Nr postępowania: GUM2023ZP0039

postępowanie o udzielenie zamówienia publicznego prowadzone w trybie przetargu nieograniczonego, na podstawie art. 132 ustawy z dnia 11 września 2019 r. - Prawo zamówień publicznych (Dz. U. z 2022 r. poz. 1710 ze zm.) pn. **Budowa Uniwersyteckiego Centrum Stomatologicznego Gdańskiego Uniwersytetu Medycznego przy ul. M. Skłodowskiej – Curie w Gdańsku.**

Gdański Uniwersytet Medyczny jako Zamawiający, na podstawie art. 135 ust. 2 i 6 ustawy Pzp, udziela odpowiedzi na pytania, które wpłynęły w niniejszym postępowaniu.

### Pytanie nr 902

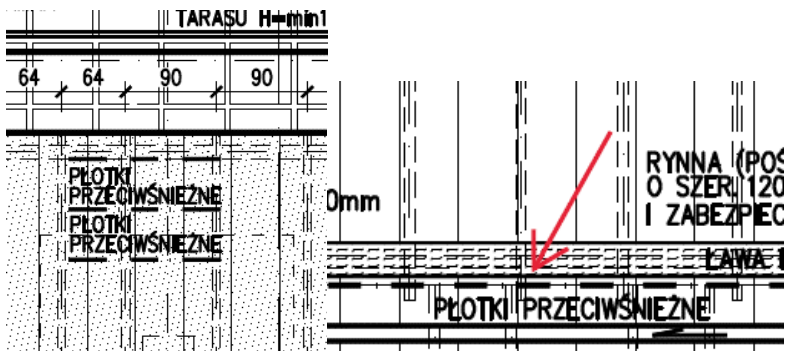
Ze względu na rozbieżności w przedmiarze Wykonawcy z przedmiarem Inwestorskim dot. płotków przeciwśniegowych, prosimy o potwierdzenie, że płotki mają zostać wykonane po obwodzie dachu w jednym rzędzie oraz w 6 lokalizacjach na dachu w 3 rzędach na dł. 1,5m

Obowiązuje rysunek rzutu dachu.

**Pytanie nr 912**

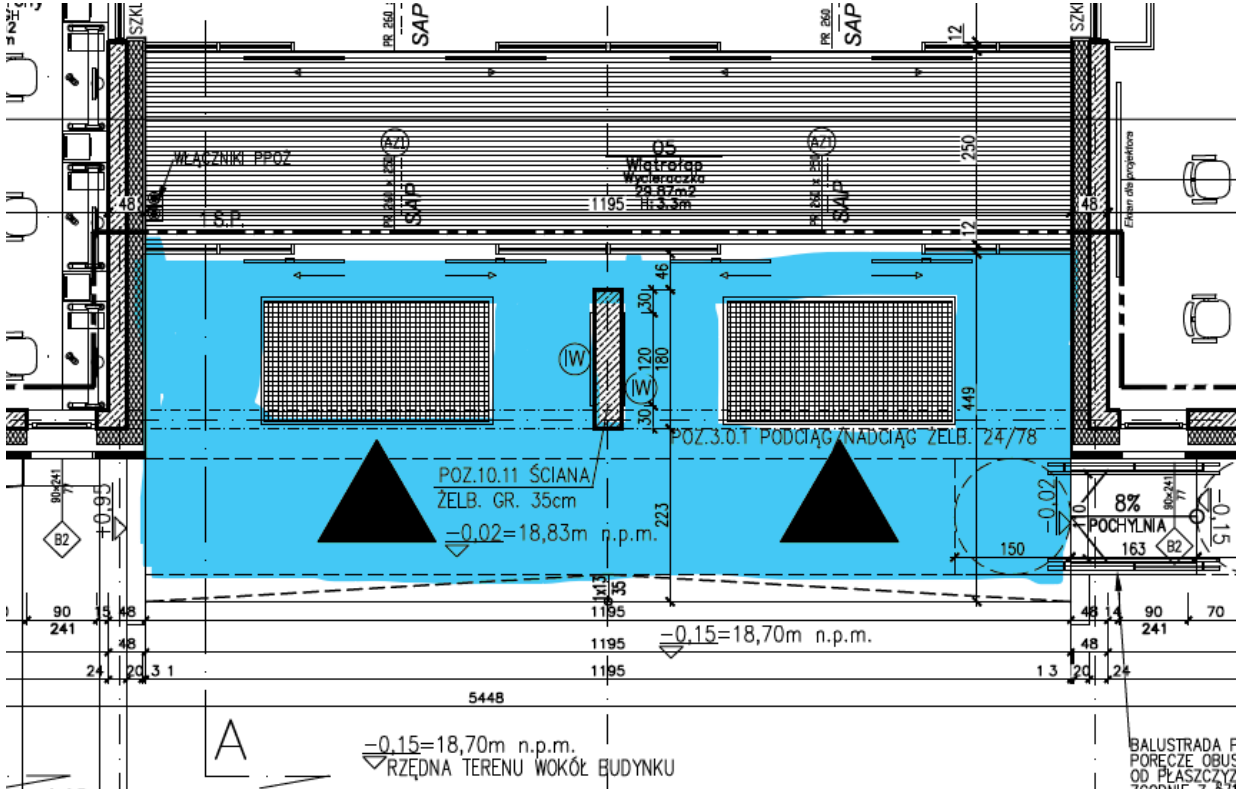
Prosimy o informację jak ma być wykończona przestrzeń między otworem w stropie żelbetowym nad poziomem 2 a więźbą dachową, wokół okien połaciowych B6.

Zabudowa systemowa na profilach stalowych w klasie odporności pożarowej EI30.

**Pytanie nr 923**

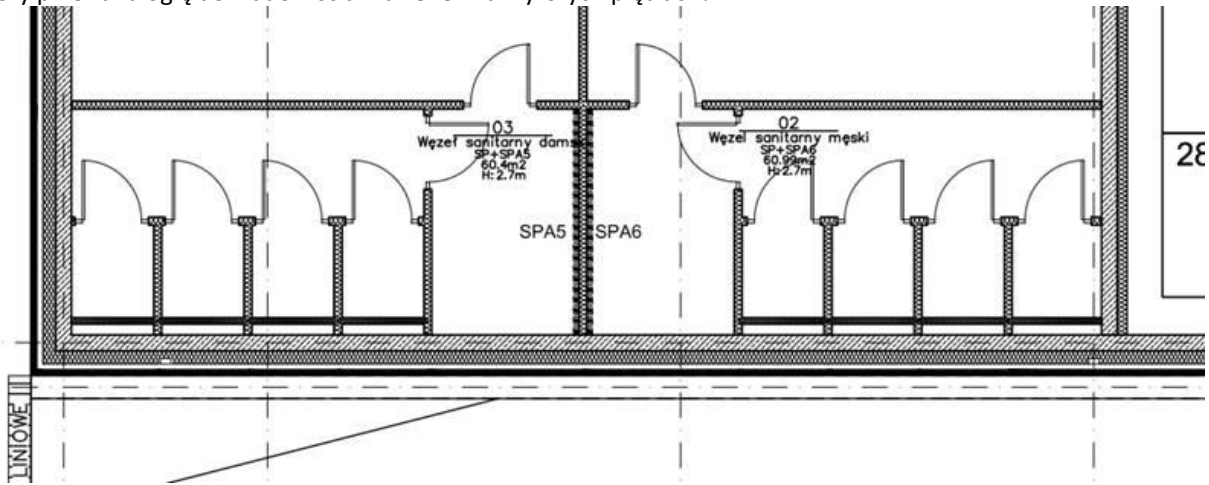
Prosimy o przekazanie zestawienia rolet wewnętrznych lub potwierdzenie, że wszystkie okna mają być w nie wyposażone.

Zamawiający **potwierdza** powyższe.

**Pytanie nr 925**

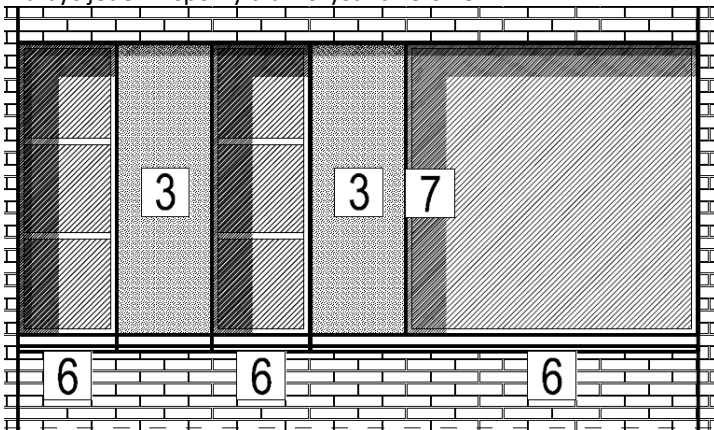
Prosimy o informację czy w poniższym przypadku zewnętrzne parapety betonowe znajdują się pod każdym oknem osobno czy ma być jeden wspólny dla wszystkich 3 okien.

Wspólny dla trzech okien.

**Pytanie nr 935**

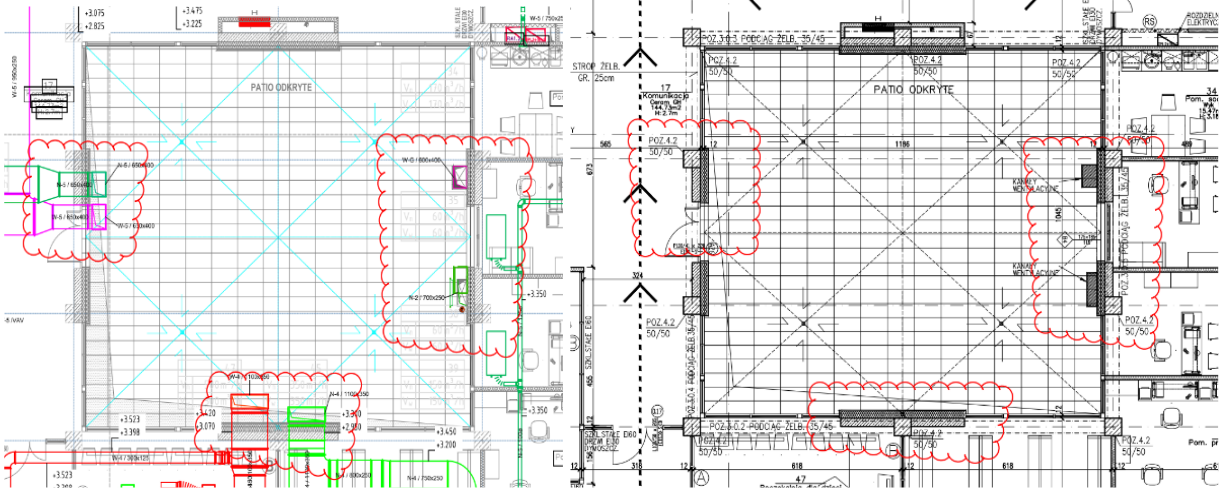
Prosimy o informację, w jaki sposób ma być wykonana posadzka przed głównym wejściem?

Płyty tarasowe betonowe, kształtki stopnicowe betonowe, nakładki na stopnie NPS.

**Pytanie nr 937**

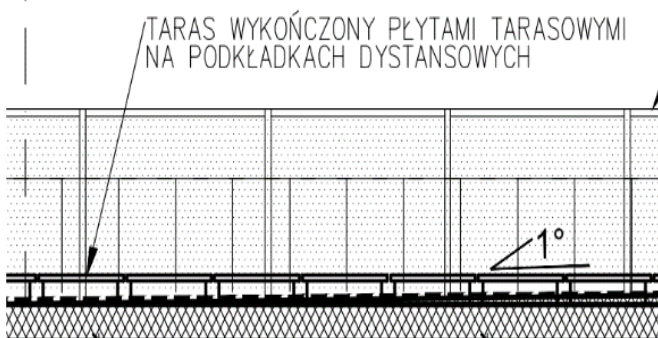
Prosimy o doprecyzowanie – jak ma zostać wykończony taras na dachu? Według opisu architektonicznego warstwą wykończeniową ma być membrana PCV, jednak według przekrojów mają być to płyty tarasowe na podkładkach dystansowych.

Warstwy tarasu U=0,15W/m2K W KLASIE ODPORNOŚCI POŻAROWEJ	D2
- KONSTRUKCJA R15, NRO	
- POKRYCIE NRO	
- pokrycie wierzchnie - membrana PCV, obróbki szczelne przy użyciu membrany półpłynnej,	
- wylewka betonowa zbrojona siatką stalową 100x100x6mm,	8
- folia PE,	
- szko piankowe warstwa minimum + klíny spadkowe	25
- paroizolacja - HDPE

Do wyceny należy przyjąć zgodnie z rzutem dachu i przekrojami.

#### Pytanie nr 939

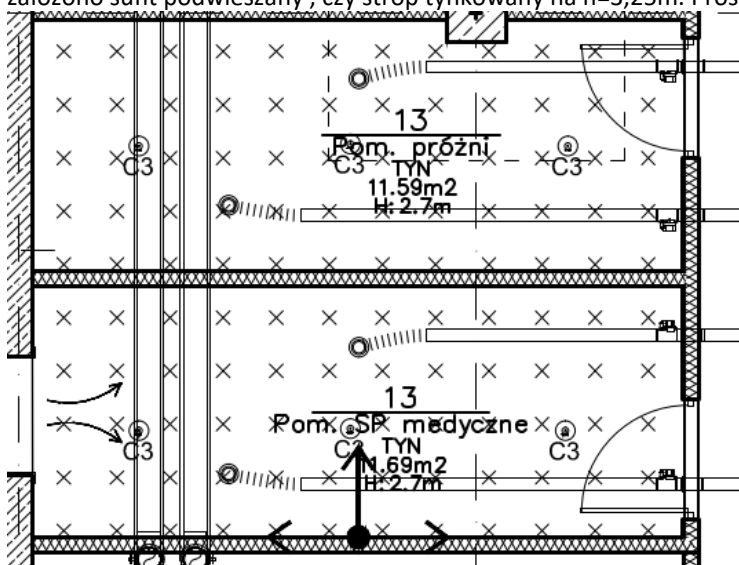
W projekcie wnętrz (PW Opis wnętrz) jako wykończenie ścian wskazana została m.in. lamperia z HPL określona symbolem **HPL2**. Prosimy o informację, w których pomieszczeniach należy ją zastosować i w jakiej ilości (brak tego rodzaju wykończenia w zestawieniu wykończenia pomieszczeń) lub prosimy o potwierdzenie, że wskazany typ wykończenia ścian nie jest przewidywany.

Do wyceny należy przyjąć lokalizację HPL2 wg rysunków W-wy wykończeniowe ścian projektu wnętrz na pełną wysokość pomieszczenia.

**Pytanie nr 944**

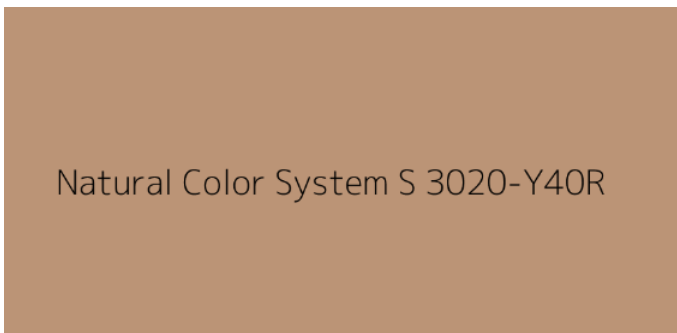
Prosimy o doprecyzowanie oczekiwanej min. grubości płyt HPL na okładziny wewnętrzne.

Do wyceny przyjąć płyty grubości 10 mm.
